Samtgemeinde Herzlake**Frau Samtgemeindebürgermeisterin Schümers**
Neuer Markt 4**49770 Herzlake****Ansprechpartner:** Claas Schröder
Telefon: 0511 9895 – 489
Telefax: 0511 9895745 – 489
E-Mail: schroeder@fuk.de**Unser Zeichen:** FU-EL-Herzlake-sc**Datum:** 05.07.2022**Besichtigung der feuerwehrtechnischen Einrichtungen durch unseren Aufsichtsdienst
nach § 17 Sozialgesetzbuch (SGB) VII****Besichtigungstermin:** 10.06.2022**Besichtigte Einrichtung:** Feuerwehrhaus Holte

Bei der Besichtigung des Feuerwehrhauses der Ortsfeuerwehr Holte wurden die nachfolgend genannten Sicherheitsdefizite, die zu Gefährdungen von Feuerwehrangehörigen führen können, ermittelt. Hierbei wurden ausschließlich die baulichen Gegebenheiten begutachtet. Kleinere Mängel sind mit den Beteiligten vor Ort besprochen und deren Behebung zugesichert worden. Sie werden deshalb in diesem Bericht nicht mehr gesondert aufgeführt.

Bild 5: Stellplatz TLF3000

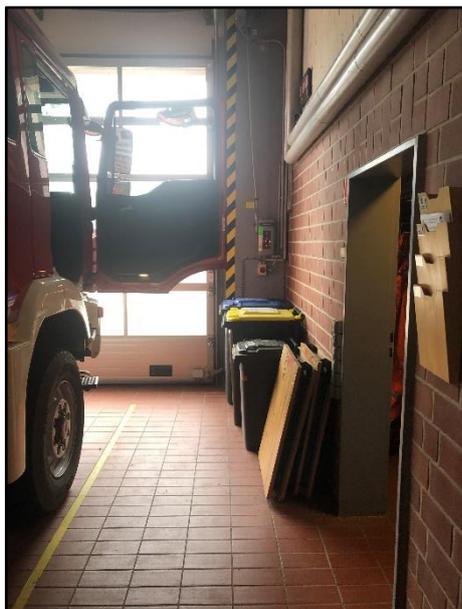
Die Türen des TLF lassen sich zwar vollständig öffnen, schränken aber die Verkehrswege vollständig ein, siehe Bild 4. Es fehlt der notwendige Sicherheitsabstand / Verkehrsweg. Der Stellplatz des MZF ist durch die Rollcontainer überbelegt. Die Hecktüren des MZF lassen sich nicht mehr öffnen. Kommen Personen beim Einstellen des Fahrzeugs zwischen Fahrzeug und Rollcontainer, können ernsthafte Verletzungen nicht ausgeschlossen werden.

Die Samtgemeinde Herzlake ist dafür verantwortlich, dass bauliche Anlagen so eingerichtet sind und betrieben werden, dass insbesondere unter Einsatzbedingungen Gefährdungen von Feuerwehrangehörigen vermieden werden sowie Feuerwehreinrichtungen und persönliche Schutzausrüstung sicher untergebracht, bewegt oder entnommen werden können, siehe § 12 Abs. 1 DGUV Vorschrift 49 „**Feuerwehren**“. Die zugehörige DGUV Regel 105-049 „**Feuerwehren**“ konkretisiert das Schutzziel in Bezug auf Stellplatzgrößen. Gemäß Punkt 3.1 DGUV Regel 105-049 „**Feuerwehren**“ ist insbesondere darauf zu achten, dass zwischen abgestellten Feuerwehrfahrzeugen, Geräten und Gebäudeteilen ein Verkehrsweg von mindestens 0,5 m bei **geöffneten** Fahrzeugtüren oder -klappen verbleibt.

Nach Würdigung der örtlichen Gegebenheiten, der Argumente der Beteiligten vor Ort und Ausübung des Ermessensspielraumes wird festgestellt, dass die Fahrzeughalle in der Breite für die aktuell eingestellten Fahrzeuge zwar ausreichend ist, durch eingelagertes Material jedoch überbelegt ist. Die vorhandenen gravierenden Sicherheitsdefizite können nur durch bauliche Maßnahmen beseitigt werden. Ein Bestandschutz nach § 28 Abs. 1 DGUV Vorschrift 49 „**Feuerwehren**“ ist auf Grundlage von § 28 Abs. 2 DGUV Vorschrift 49 „**Feuerwehren**“ für dieses Feuerwehrhaus nicht gegeben, da ohne die notwendigen Änderungen am Feuerwehrhaus erhebliche Gefahren für Leben oder Gesundheit der Feuerwehrangehörigen zu befürchten sind. Für das eingelagerte Material und Mülltonnen sind geeignete Lagermöglichkeiten zu schaffen.
